Vedr.: Jernbanebroen over Limfjorden – udskiftning af broklap
Validering af projekt
Notat nr. 2

Undertegnede har, på foranledning af Banedanmark, gennemgået følgende materiale:

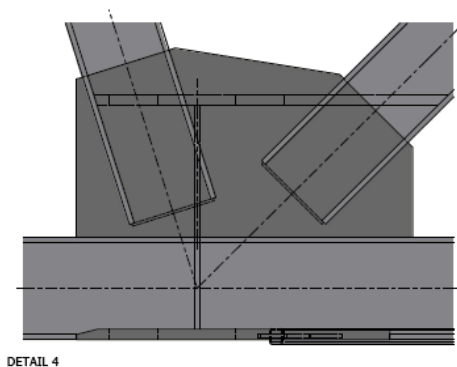
Samlinger udført som detalje 7, med plader på ydersiden, må kunne konkluderes at besværliggøre inspektion og vedligehold af samlingen mere end nødvendigt? Som eksempel kan udklippet herunder ses.

Ved en samling som detalje 4 kan det konkluderes, at der er stor mulighed for ophobning af vand da der ikke er noget afvandingshul? Dette kan ikke være at foretrække, specielt med placeringen på 'åbent hav' samt rustgraden for ståloverfladerne in mente?

Der er fremsendt revideret tegninger, som viser at der ikke er mulighed for ophobning af fugt (vand) i samlingerne.

OK - med hensyn til vand/fugt ophobning idet der er blevet tilføjet 5 mm lukningsplader overalt ved disse typer samlinger.

De valgte samlingsmetoder må stadigvæk konkluderes at vanskeliggøre inspektions-, kontrol- og reparationsmulighederne – Dette blev der i svaret på første valideringsnotat ikke kommenteret på.

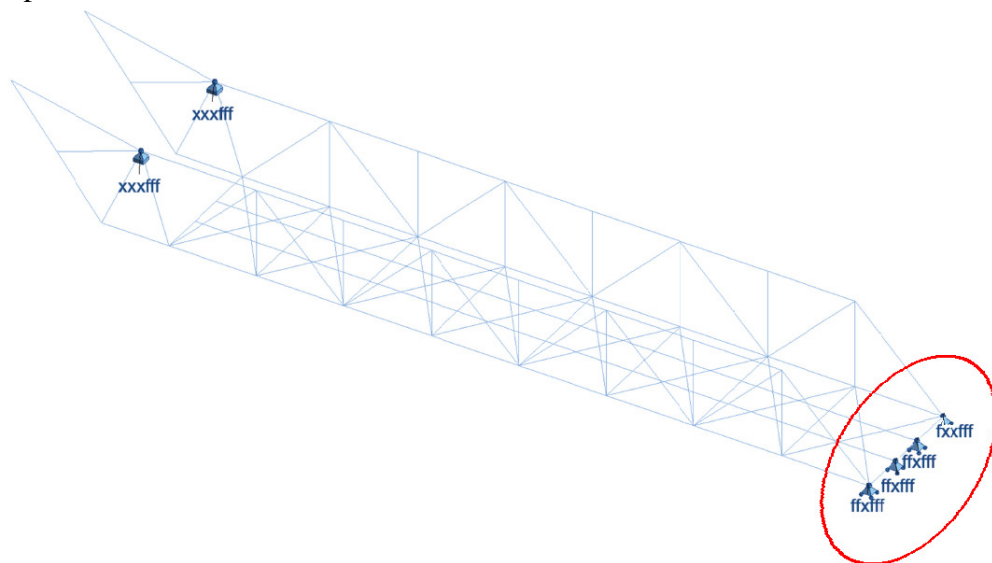
Vandret masselast er ikke medtaget som en ulykkeslast, hvad skyldes dette?

I forbindelse med dimensionering af kontravægttårnet, kunne det overvejes at øge den procentdel af kontravægtsmassen som medtages i beregning af vandret masselast? Konstruktionen har trods alt en stor masse placeret i toppen, når broen er sænket. Som eksempel regnes der for tribuner, iht. DS/EN 1990, med 15 % af den samlede lodrette last som vandret masselast blandt andet af samme grund.

Vandret masselast er mindre end vindlasten for broklappen og derfor ikke relevant.

For Tårnet er vandret masselast medtaget i alle lastkombinationer med 1,5 %.

OK for broklap – 1,5 % synes stadig lavt.

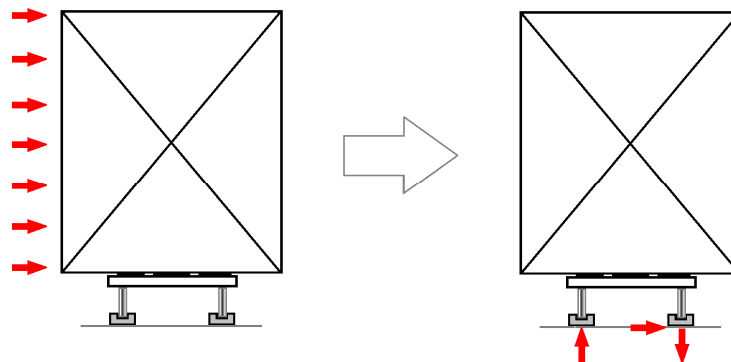
Hvor styres understøtningerne i den ende af broen som hæves? Er de modelleret korrekt i FE modellen? For at vise hvad der menes, er den påtalte ende markeret med rødt på illustration på næste side.

Opdeling af tårn og bro i to separate modeller gør at understøtningsforholdene omkring lejer bliver forkerte. Ved at modellere disse som simpelt understøttede, forudsættes det at der ikke kan forekomme nogle flytninger, hvilket vil medføre tilsvarende omlejring af kræfterne – er dette realistisk?

Understøtningerne er modelleret korrekt.

Der er lavet en samlet model – denne viser minimale afvigelser fra de to separate modeller.

Se punkterne 1.3.3 til 1.3.5
